Product Change Notice (PCN)

件名：RX LQFP パッケージ製品：後工程拠点追加・部材追加、及びテープ&リール包装部材変更

RX LQFP 後工程拠点追加、 部材追加、テープ&リール包装部 材変更 相違点資料

IMO-AB-22-0067

2.仕様相違点の詳細 (2) 7×7mm 32pin LQFP package 外形図 (追加)

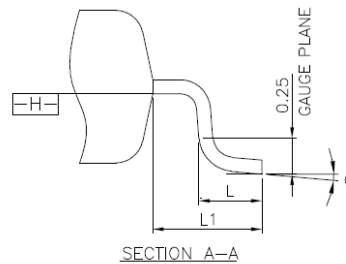
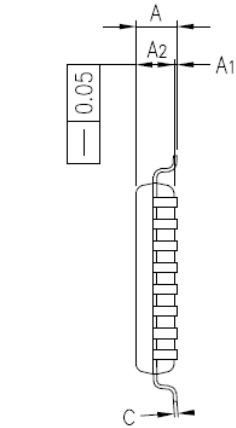
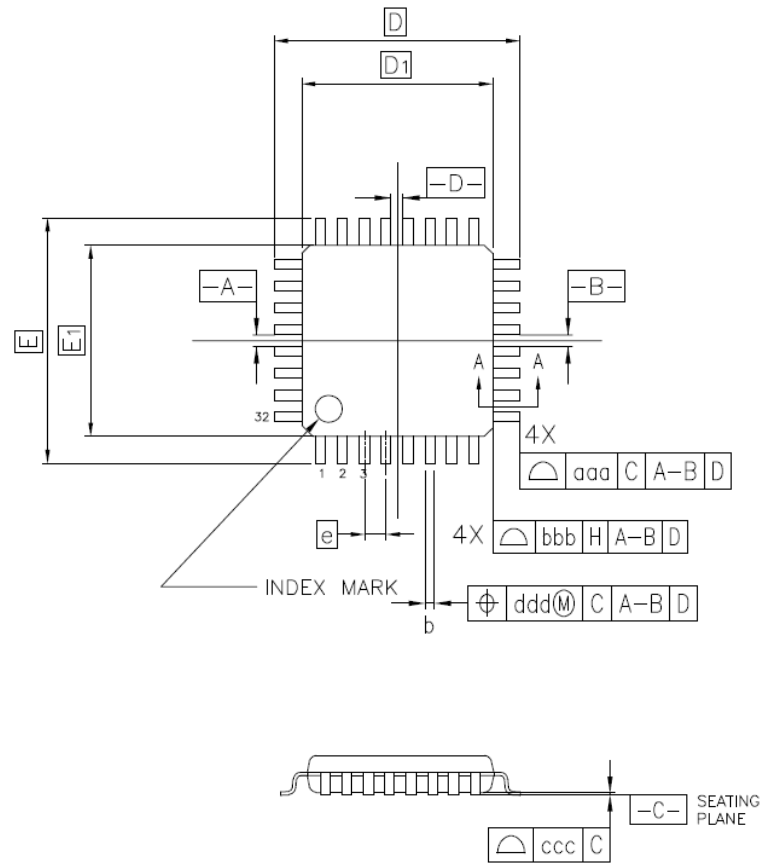
2.仕様相違点の詳細 (4) 寸法比較 : 7×7mm 32pin LQFP package

GreatekパッケージのシンボルはJEDEC準拠となります。

*現状拠点と同等な値。
数値の違いは寸法として測定している部分が異なるため。

2.仕様相違点の詳細 (5) 7×7mm 48pin LQFP package 外形図 (追加)

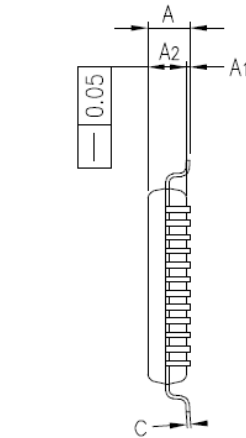
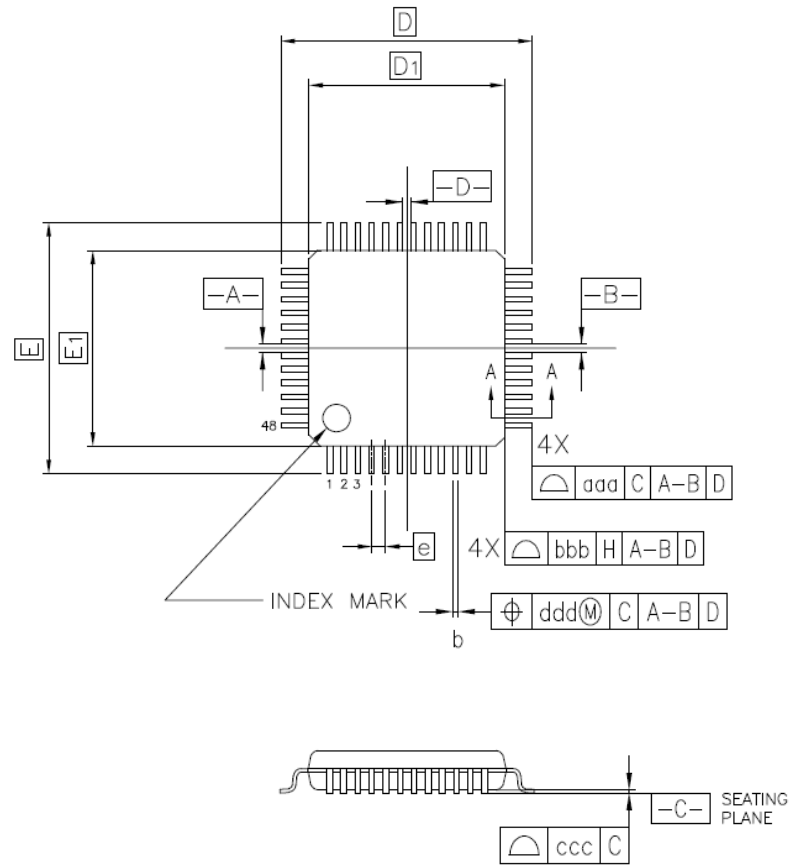
2.仕様相違点の詳細 (7) 寸法比較 : 7×7mm 48pin LQFP package

GreatekパッケージのシンボルはJEDEC準拠となります。

2.仕様相違点の詳細 (8) 10×10mm 64pin LQFP package 外形図 (追加)

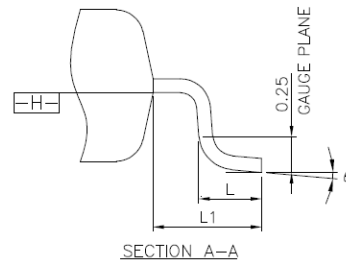
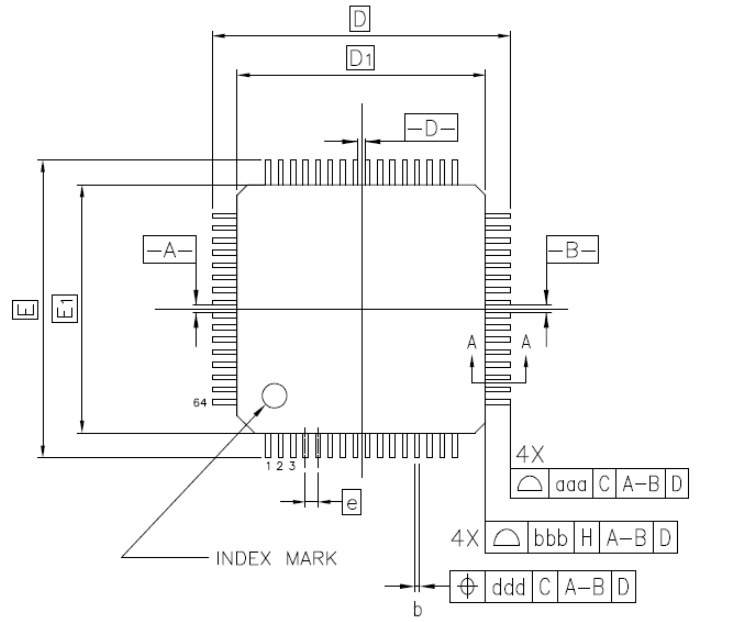
2.仕様相違点の詳細 (10) 寸法比較 : 10×10mm 64pin LQFP package

GreatekパッケージのシンボルはJEDEC準拠となります。

2.仕様相違点の詳細 (11) 14×14mm 100pin LQFP package 外形図 (追加)

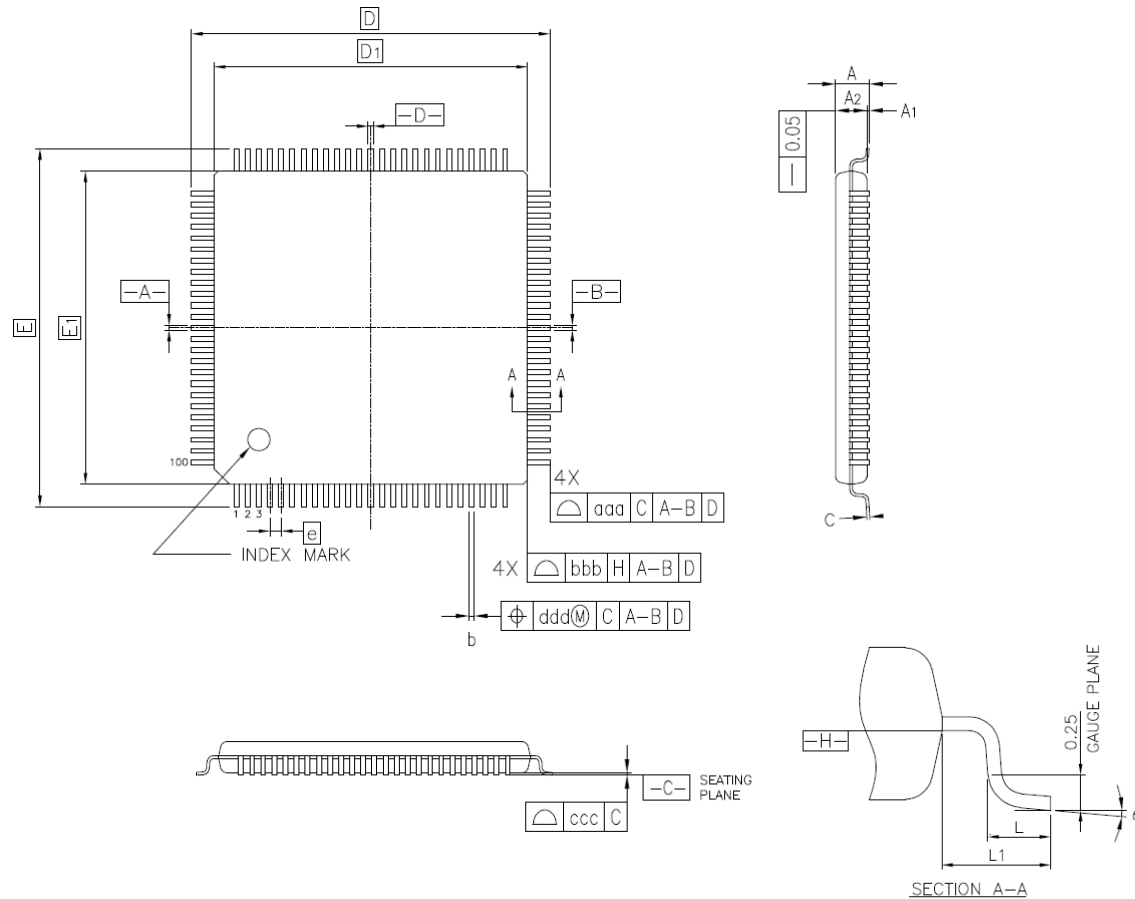
2.仕様相違点の詳細 (13) 寸法比較 : 14×14mm 100pin LQFP package

GreatekパッケージのシンボルはJEDEC準拠となります。

2.仕様相違点の詳細 (17)

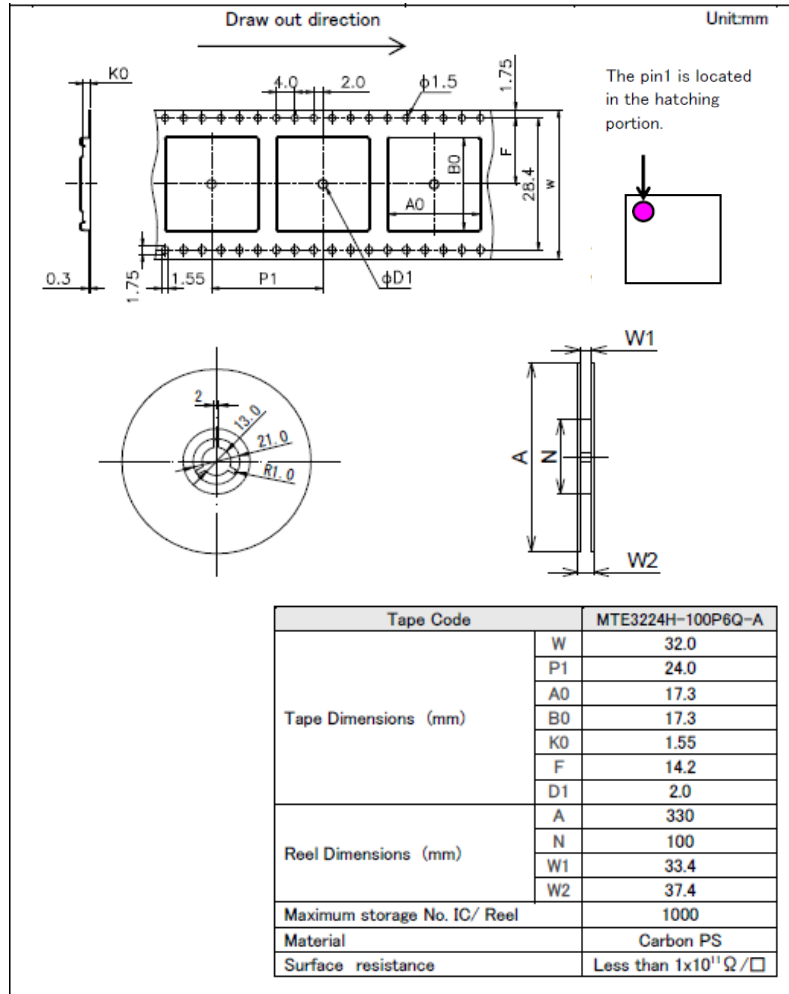
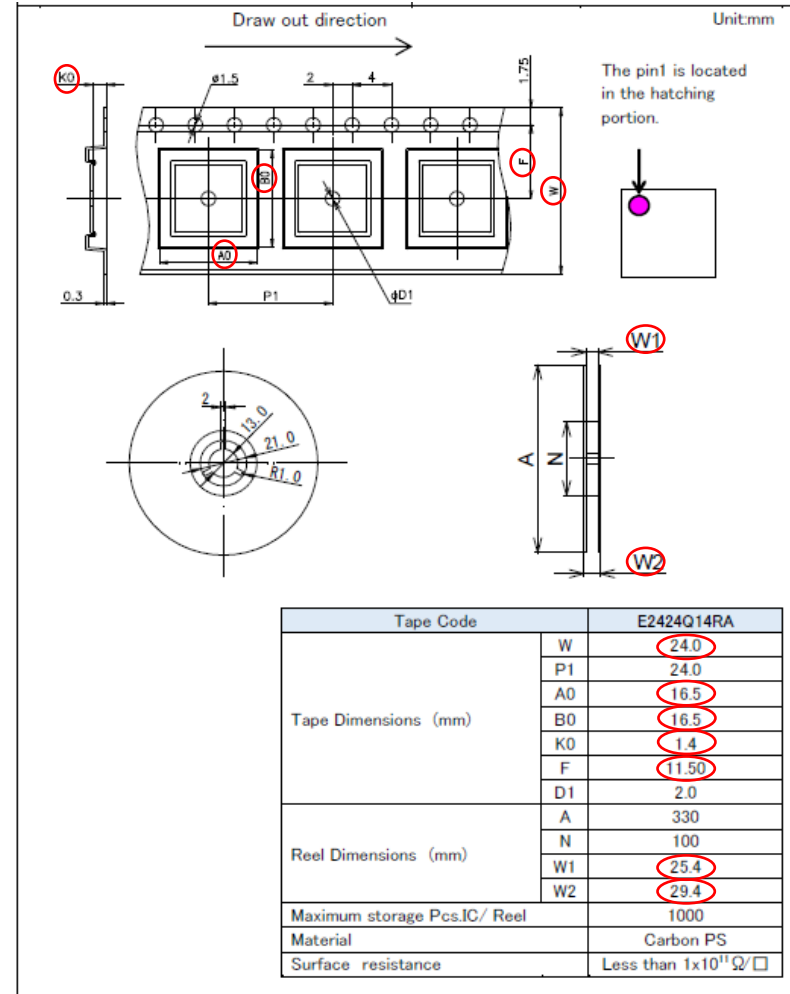
テープ幅の変更に伴い、ポケット幅、ポケット深さ、送り穴、送り穴-ポケット中心間の寸法、リールの幅、カバーテープ幅が変わります。

2.仕様相違点の詳細 (16) 包装資材変更点 : 14mm x 14mm package

梱包材	項目	現状	追加
キャリアテープ	品名	MTE3224H-100P6Q-A	E2424Q14RA
	送り穴	両穴	片穴
	テープ幅	32mm	24mm
	テープ厚	0.3mm	0.3mm
	ポケットサイズ	17.3x17.3	16.5x16.5
	ポケット深さ	1.55mm	1.4mm
	ポケット間ピッチ	24mm	24mm
	材質	PS	PS
リール	リール径	330mm	330mm
	コア径	100mm	100mm
	リール幅	32mm	24mm
カバーテープ	幅	25.5mm	21.3mm
